## SERVICE INFO – INA 0138

# Napenjalni valj 531 0851 10

## Spremenjeni tehnični podatki

Slika 1: 531 0777 10 – prejšnja napenjalna jermenica (979743)

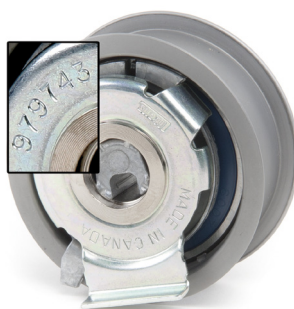
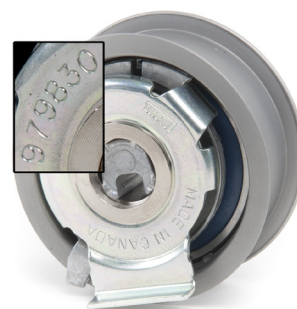
Zaradi spremenjenih tehničnih podatkov smo napenjalno jermenico s kat. št. 531 0851 10 zamenjali z napenjalno jermenico s kat. št. 531 0777 10.

Nova napenjalna jermenica je zamenjala prejšnjo tudi v GARNITURI s kat. št. 530 0445 09, KOMPLETU s kat. št. 530 0445 10 in KOMPLETU z vodno črpalko s kat. št. 530 0445 31.

Napenjalni jermenici se vizualno razlikujeta le po številkah, odtisnjenih na njunih hrbtnih ploskvah (sl. 1 in sl. 2).

Namestitev napenjalne jermenice s številko 979743 namesto napenjalne jermenice s številko 979830 ni dovoljena.
